スラリー安定化処理設備に関する審査上の論点

令和 4 年 9 月 1 2 日

原子力規制庁

以下に、現時点におけるスラリー安定化処理設備に関する審査上の論点について、原子力規制庁の考え方を示す。スラリー安定化処理設備については、原子力規制委員会が今年 3 月に了承したリスクマップ¹上で、2022 年度に設置工事開始としており、以下の論点に対する東京電力の考え方を聴取した上で、リスクマップ上の扱いを含め今後の審査方針を別途示すこととする。

図3: HIC内スラリー移し替えの状況(東京電力面談資料等に基づき規制庁において作成)

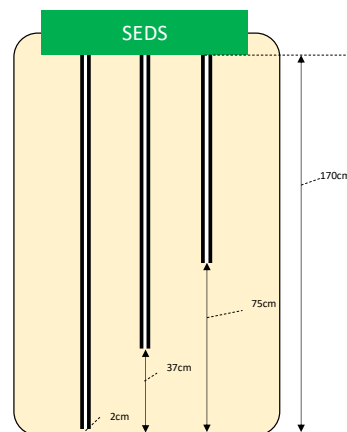
- 東京電力は、スラリー安定化処理設備の目的を「スラリーを脱水して漏えいリスク・水素放りリスクを低減する」としているところ、差し迫った漏えいリスクに対しては高線量 HIC の移し替えで対応中、水素リスクは HIC のベント機構により対応済みと認識している。
- また、原子力規制庁としてはリスクマップに記載している通り、中期的に見て、ゼオライト、廃スラッジ及び ALPS スラリーは脱水処理等により、より安定な状態（漏えい・放りリスクが低い状態）へ移行して保管することが必要と考える。
- 東京電力は、スラリー安定化処理設備の検討の段階で、スラリー抜出試験、脱水確認試験、HIC 洗浄確認試験を行い、その検討の結果を反映して設計を行ったとしているが、現在実施中の抜き出しポンプによる HIC 内スラリーの移し替え作業において、下部スラリーは物理的に移し替えができておらず、移し替え先との表面線量当量率の比較からも Sr-90 の大部分が下部スラリーに残存している可能性が高い。
- このことから、スラリー安定化処理設備の設置目的が確実に達成できるかを確認する観点から、HIC 内スラリー移し替え作業から得た情報を整理・検討した上で、

- (1) スラリーの抜き出しの実現性（下部スラリーが抜き出せない場合洗浄による抜き出しの実現性含む）
 - (2) 上澄み水と下部スラリーに分離している場合のフィルタプレス機による脱水の実現性
- について説明を求める。

図4：HIC 保管容量ひっ迫予測（低減実施）（2022年6月末時点）、2022年8月19日定例会面談東京電力資料より抜粋）

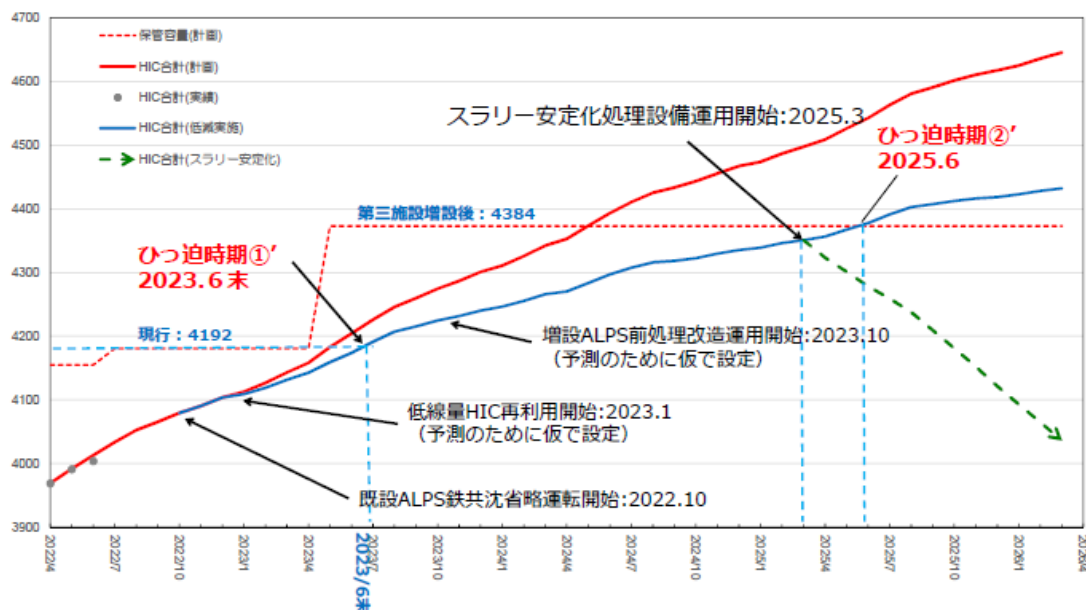
- 東京電力より本年 8 月 19 日の面談において、ALPS 処理による HIC 発生の実績と HIC 移し替えを考慮して予測したところ、発生量の低減及び第三施設におけるボックスカルバートの増設等の対策を取ったとしても HIC の保管容量が 3 年以内（2025 年 6 月）にひっ迫する予測が示された。
- この予測の中で、2025 年 3 月にスラリー安定化処理設備の運用を開始し保管量を低減していく想定をしているが、現時点で審査上の個別課題に対する説明を含む全体説明スケジュール及び補正申請の時期が示されておらず、東京電力が見込んでいる 2023 年 3 月までに審査を終了できるかは不透明である。また下述するセルもしくはグローブボックス設置の要求により、更に工程に時間がかかることが予想される。
- 上記を考慮すれば、HIC の保管場所を一時的に増設する必要があることから、早急に保管場所の増設等について検討することを求める。当面の第三施設のボックスカルバートの増設等においては、一時的な保管であるとの前提のもと、供用期間等施設の位置づけを明確にした上で、従前のボックスカルバート（耐震 B クラスの施設に適用される静的地震力による評価のみ）と同様の設置方法を認めることとする。なお、去年と今年の比較的規模の大きい地震に対しても、カルバートの滑動やずれ、HIC が破損した実績はなかった。
- 一方、スラリー安定化処理設備が稼働し HIC 保管量が減少した後にも継続的に使用するボックスカルバートについては、HIC に内包されるインベントリや HIC の保管本数等を踏まえてより堅牢な保管方法を検討すべきであり、時期を定めて、Ss900 に対する影響を加振試験等により確認し、必要に応じて、補強策を含めより耐震性を確保するための保管方法を検討し説明することを求める。
